A U S Z U G

aus der Niederschrift des Marktes Karbach vom 11.04.2019 ÖFFENTLICH

1.3.6. Änderung des Flächennutzungsplanes Sondergebiet Lagerplatz und Holzlagerplatz „Steig“

Abb. 1: Relevanzbereiche Heidelerche blau schraffiert

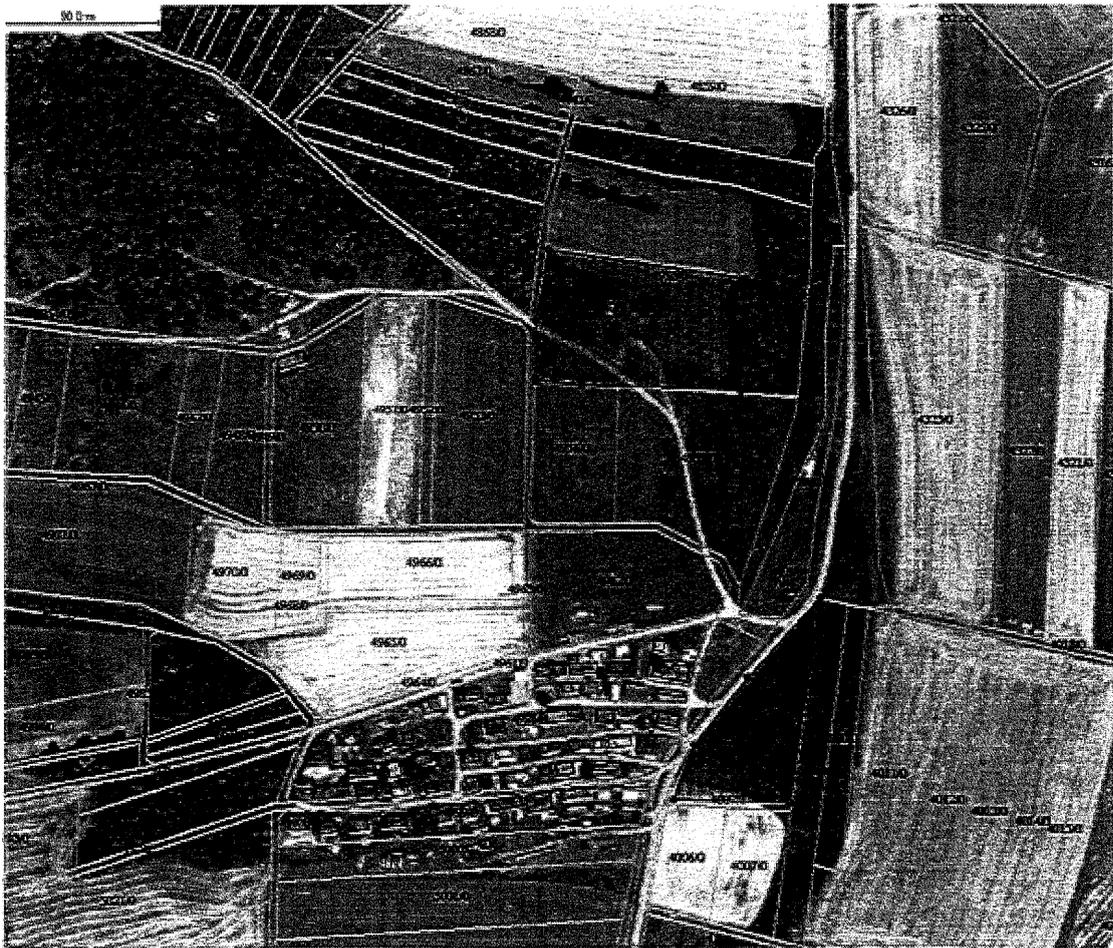
Für die artenschutzrechtliche Bewertung der Verbotstatbestände gemäß § 44 BNatSchG (insbesondere Störungsverbot) weisen wir auf das aktuelle Vorkommen der Heidelerche in den dargestellten Relevanzbereichen hin. Eine bauliche Beanspruchung der relevanten Flächen erfolgt ja nicht.

Die Relevanzbereiche der Heidelerche werden im artenschutzrechtlichen Beitrag beachtet. Zusätzliche Konflikt vermeidende Maßnahmen sowie vorgezogenen Ausgleichsmaßnahmen werden nicht erforderlich.
